ID41 Invio di parere relativamente all' avvio delle consultazioni ai sensi dell'art.22, comma 3 della L.R. n.10/2010 per la formazione del "2. PIANO ATTUATIVO DI INIZIATIVA PRIVATA RELATIVO AL COMPARTO "DC\_CAS\_03" A DESTINAZIONE INDUSTRIALE/ARTIGIANALE/DIREZIONALE SITO IN LOCALITA' POGGILUPI NEL COMUNE DI TERRANUOVA BRACCIOLINI COMPORTANTE VARIANTE N. 22 AL R.U. – VARIANTE SEMPLIFICATA AI SENSI DEGLI ARTT. 30, 32, 107 DELLA L.R. 10/11/2014 N.65".

**OGGETTO**: Verifica di assoggettabilità a VAS ai sensi dell'art.22, comma 3 della L.R. n.10/2010 per la formazione del Piano attuativo di iniziativa privata, comportante variante n. 22 al R.U., relativo al comparto "DC\_CAS\_03" a destinazione industriale/artigianale/direzionale in località Poggilupi, nel Comune di Terranuova Bracciolini. Contributo.

Oggetto: A/2023/17456. Avvio delle consultazioni ai sensi dell'art. 22, comma 3 della L.R. n.10/2010 per la formazione del "2. Piano attuativo di iniziativa privata relativo al comparto "DC\_CAS\_03" a destinazione industriale/artigianale/direzionale sito in località Poggilupi, nel Comune di Terranuova Bracciolini (AR) comportante variante n. 22 al RU – Variante semplificata ai sensi deg

## Estratto Cartografico pannello cartografico **e**-distribuzione

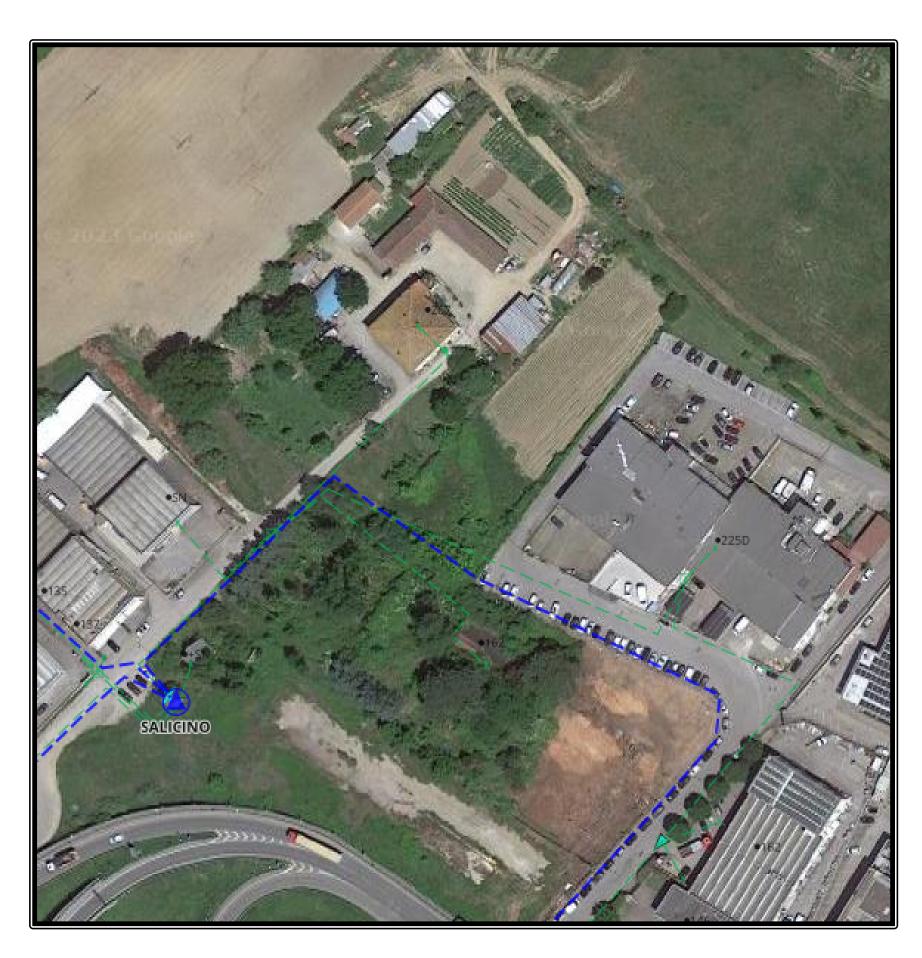
In relazione all'oggetto ed alla pec, vostro Protocollo COMUNE DI TERRANUOVA BRACCIOLINI - CTB - REG\_UFFICIALE - 0006491 - Uscita - 23/03/2023, si fornisce di seguito il parere di competenza. Dalle carte in nostro possesso risultano essere presenti nostri elettrodotti interferenti, come evidenziato nelle planimetrie allegate, di tipo interrato in esercizio alle tensioni di 400 e 15.000V.

I tracciati degli elettrodotti in cavo interrato sono da considerarsi puramente indicativi, poiché non riportano le profondità di posa né le distanze dagli edifici o dalle altre opere. Si evidenzia inoltre che gli impianti, in funzione dei lavori che vengono eseguiti dalle nostre Unità Operative e dalle Imprese appaltatrici, subiscono modifiche nei loro tracciati e tipologie costruttive.

<sup>☐</sup> Allegati:Plan schem reti del S.I.I..

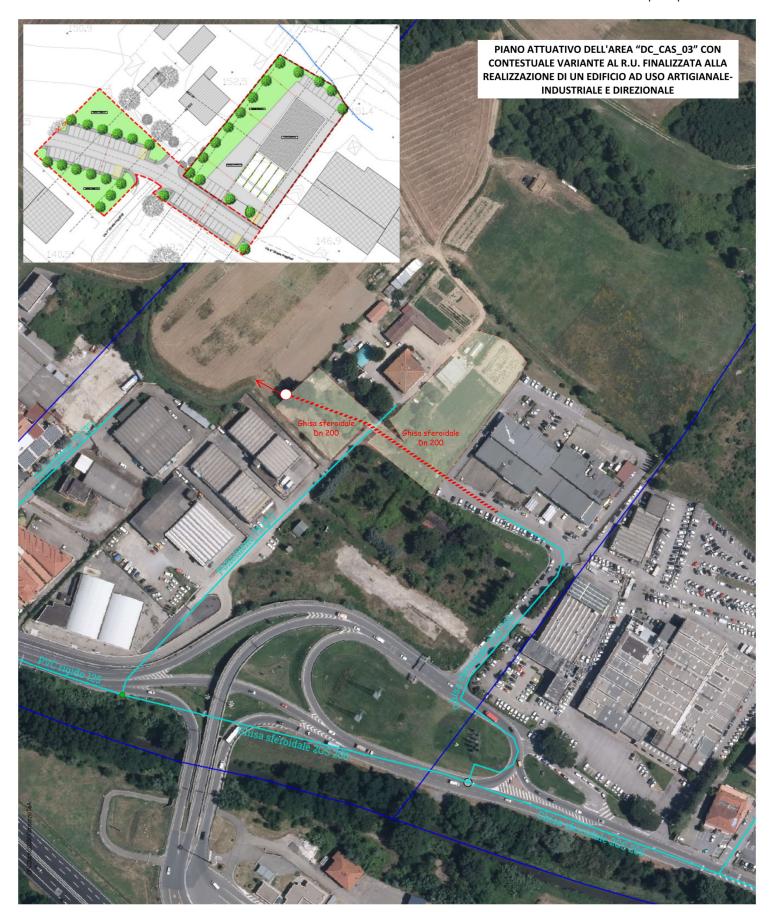
Per consentire l'approvvigionamento idrico alla località in oggetto dovrà essere realizzata, con onere economico a carico del soggetto proponente, l'estensione della rete idrica con posa di nuova condotta in ghisa sferoidale di adeguato diametro, come indicato nello schema planimetrico allegato.
